改善箇所説明図

基準不適合状態にあると認める構造、装置又は性能の状況及び原因

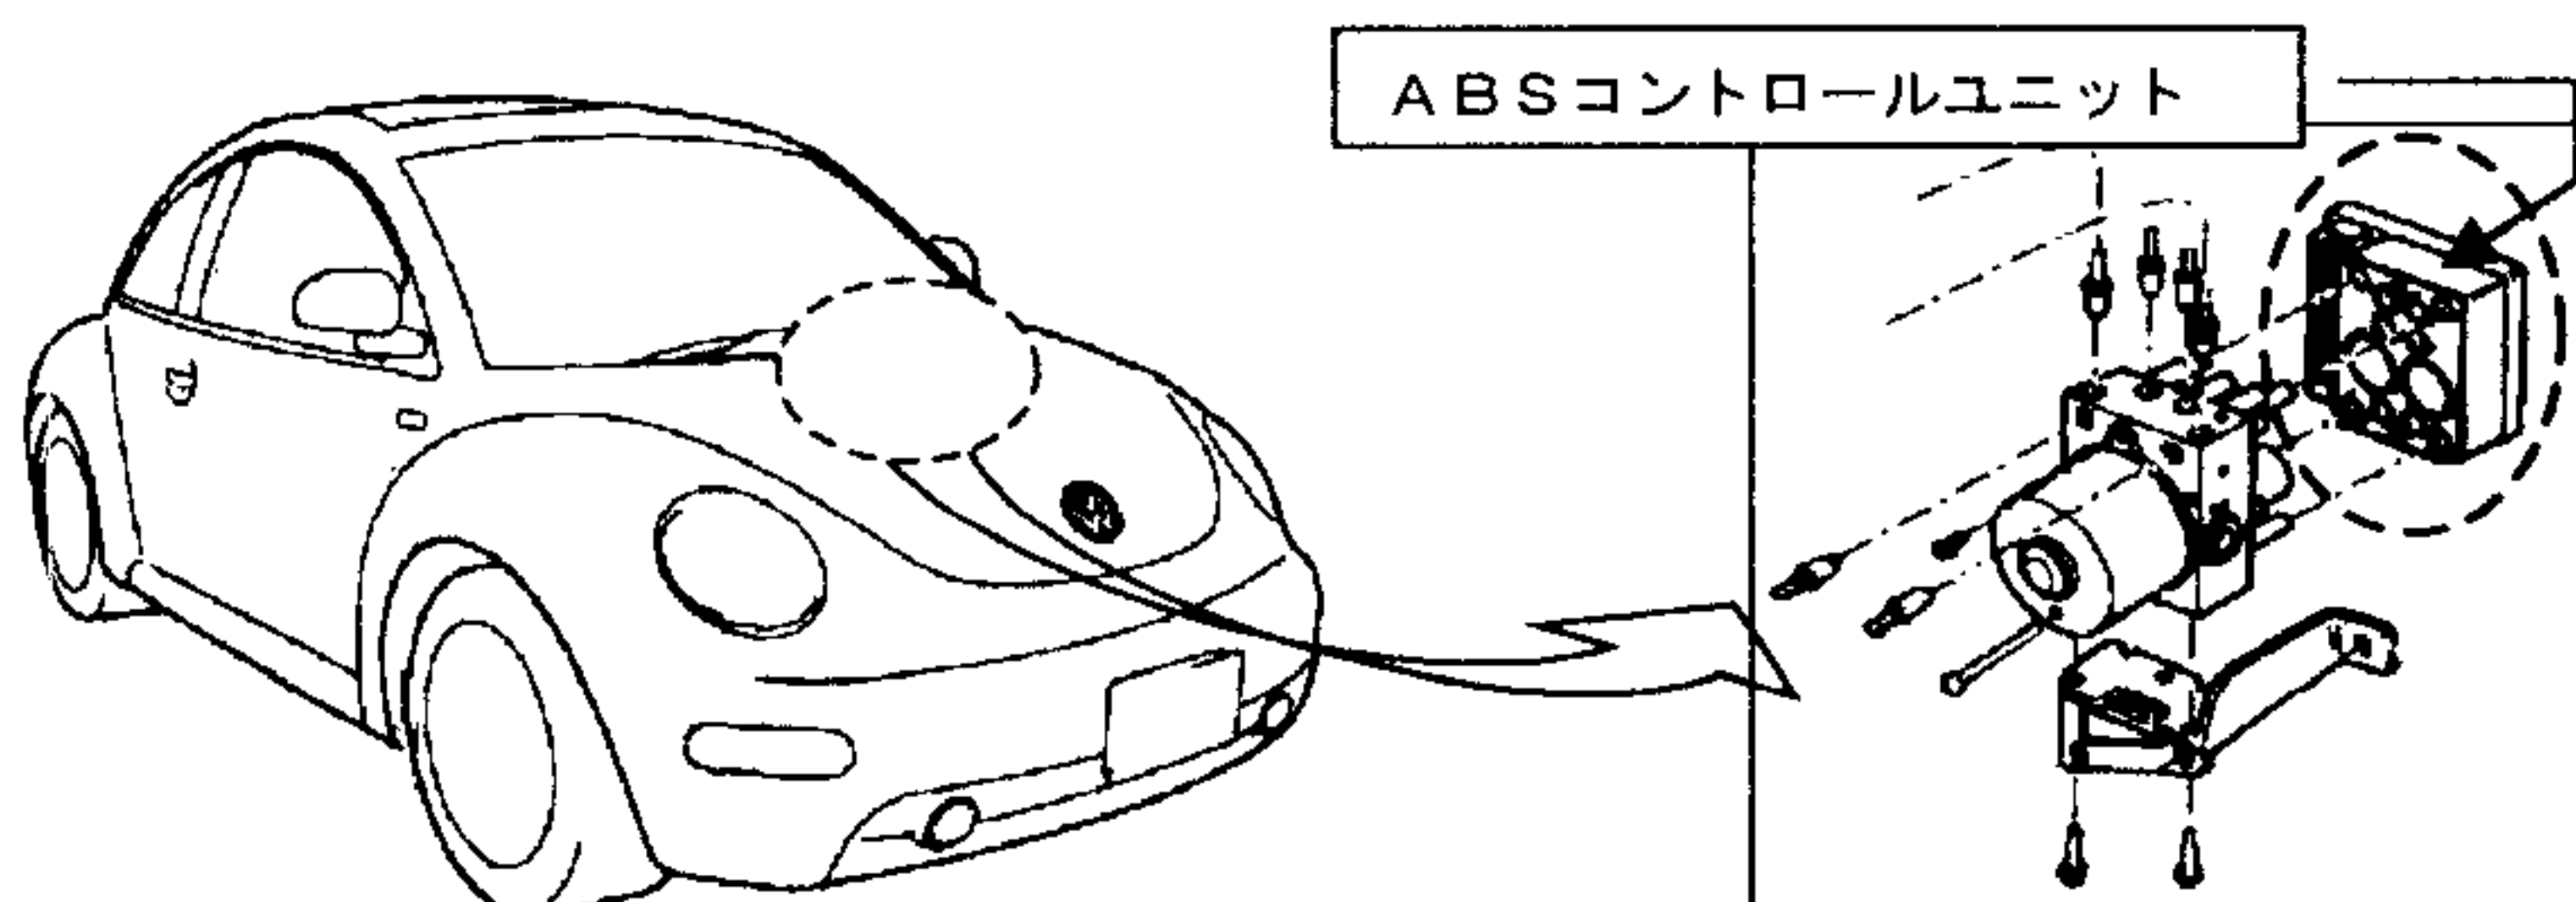
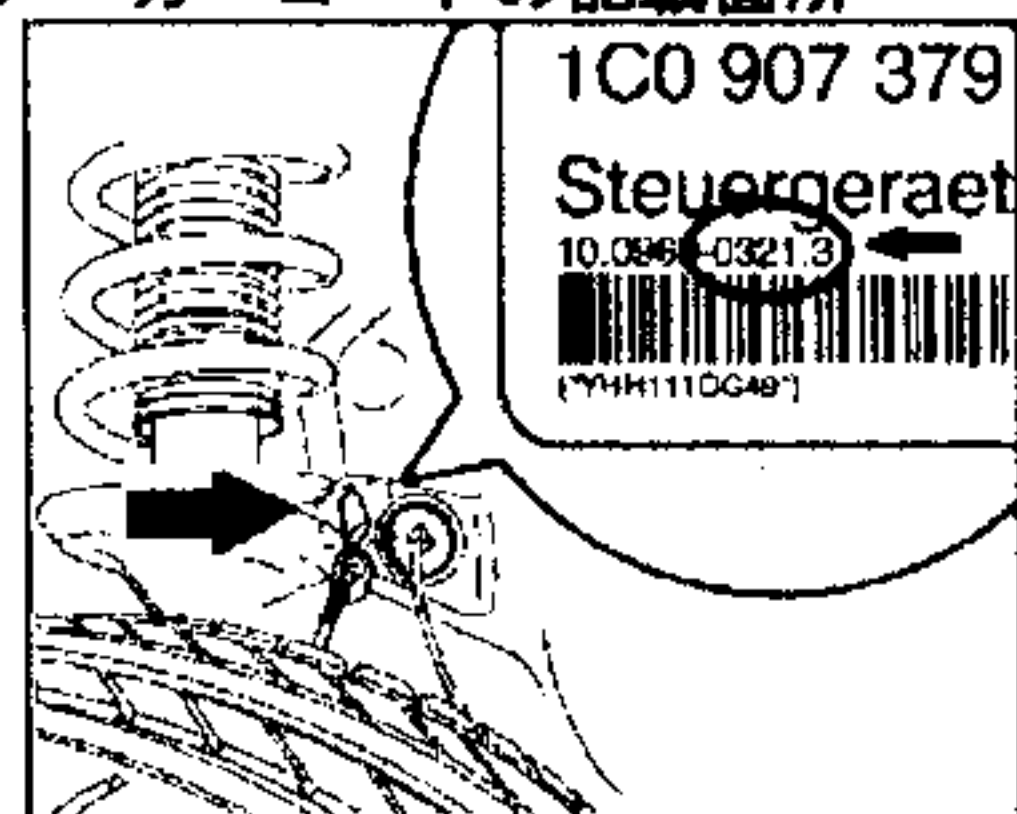
ABSコントロールユニットの良否判定

不具合品：ABSコントロールユニットの部品識別番号が 1C0907379C であり、メーカーコードが 0321.3 であるもの。

(部品識別番号又はメーカーコードが上記以外である場合、対策作業の実施は不要。)

対策品：部品識別番号が 1C0907379J であるもの

メーカーコードの記載箇所

タイヤハウス内、前輪タイヤ上部のABS回転信号配線用グロメット(埋栓)を捲り、ラベルに記載されたメーカーコードを確認する。

制動装置において、ABSコントロールユニット内部の材質が不適切なため、接点が短絡してABS用油圧ポンプが常時作動したままとなることがあり、当該コントロールユニットの内部が過熱し、最悪の場合、火災に至るおそれがある。

全車両、当該ABSコントロールユニットの部品識別番号及びメーカーコードを点検し、該当するものは対策品と交換する。
